Søknad om avkjørsel fra kommunal veg KV 1102.

SØKNAD OM AVKØYRSLE FRÅ KOMMUNEVEG

Fra: Rune Kilen <Rune.Kilen@lindas.kommune.no>
Sendt: torsdag 7. desember 2017 12:32
Til: Oddvar Reikerås
Kopi: Ove Eknes
Emne: SV: Avkjørsel til KV 1102 Eknes - forhåndsuttalelse

Sikt trekant 4:30

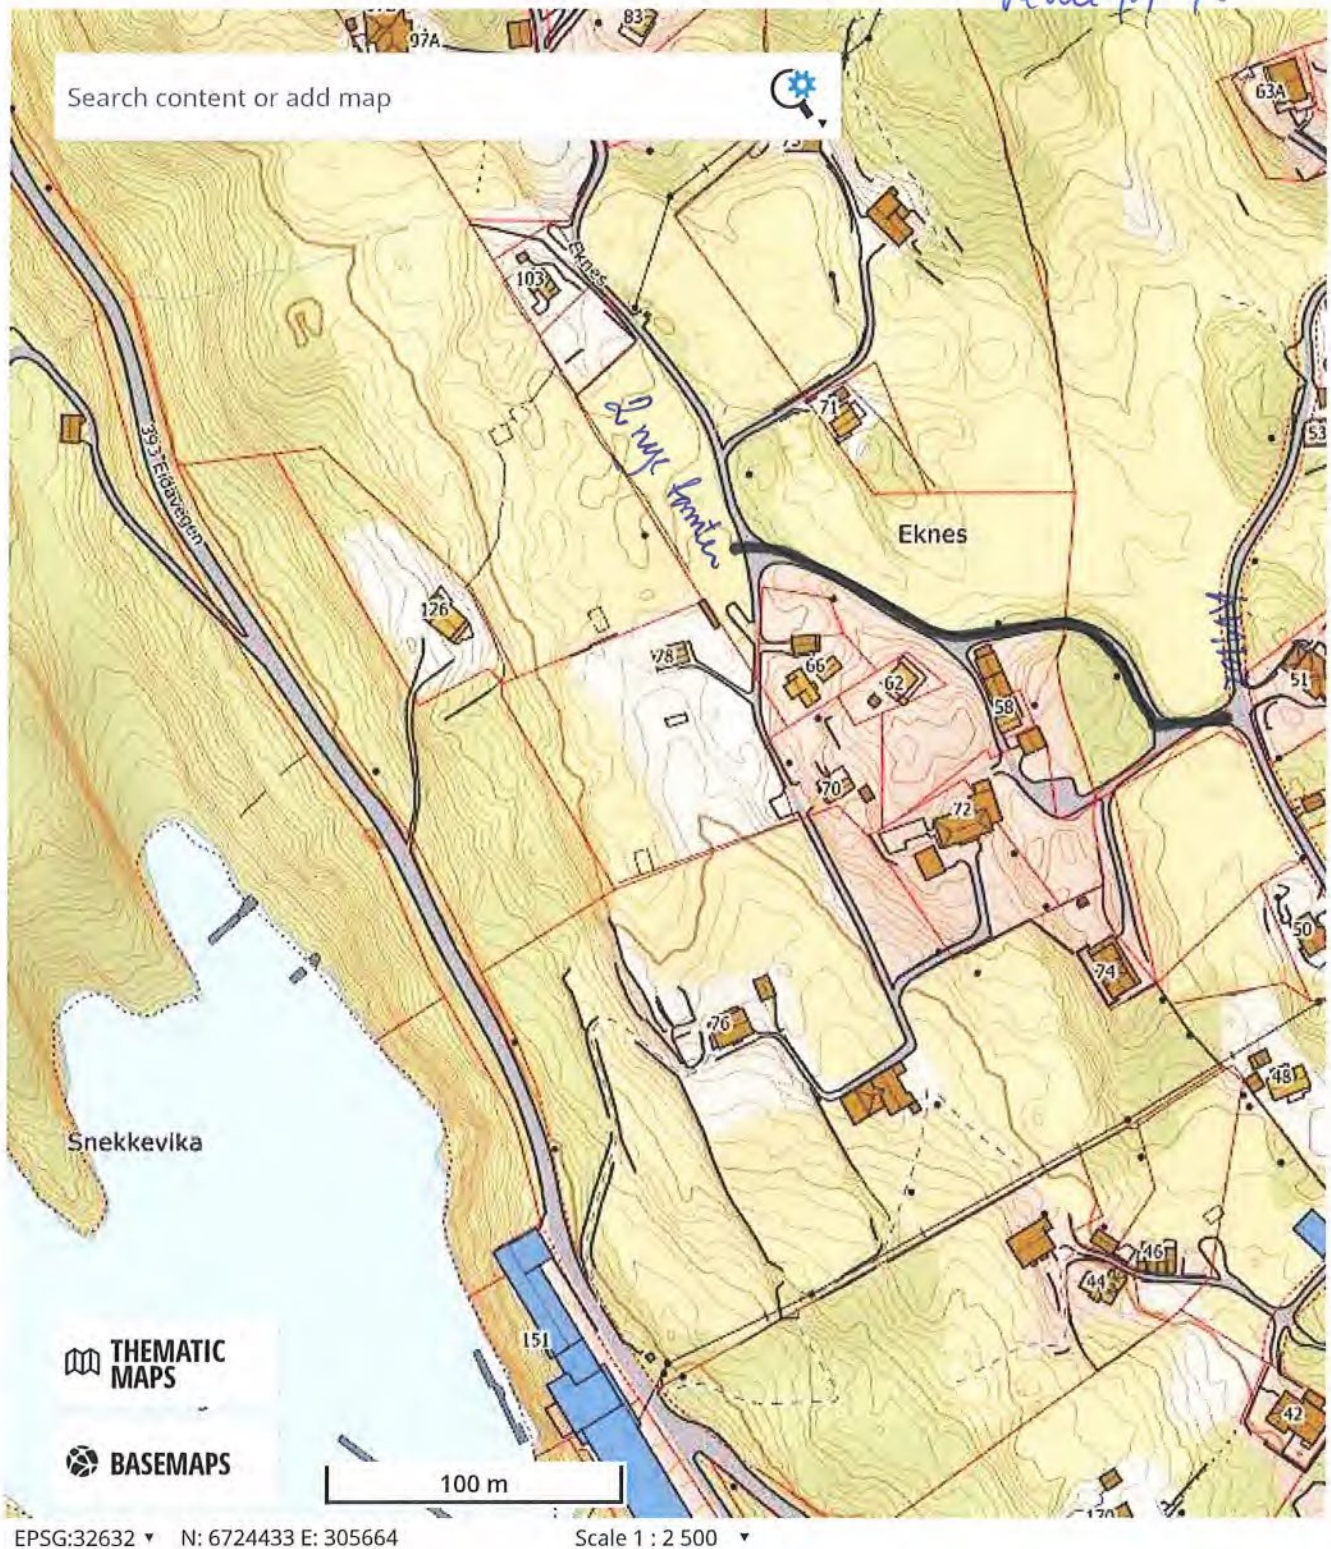
Vi har no sett på saka og ser at avkjørsla stetter siktkrava for private vegar som kjem ut i kommunale vegar der fartsgrensa er 50 km/t og kan godkjenne denne avkjørsla som den er i dag.

Vegnorma som Lindås kommune nyttar har strengare krav enn 4:30 som notert i skissa. Vegnormkravet er 3:65 for kommunale vegar med fartsgrense 50 km/t. 3:65 krava er og oppfylt slik vi kan sjå utifrå kart og vegbilete.
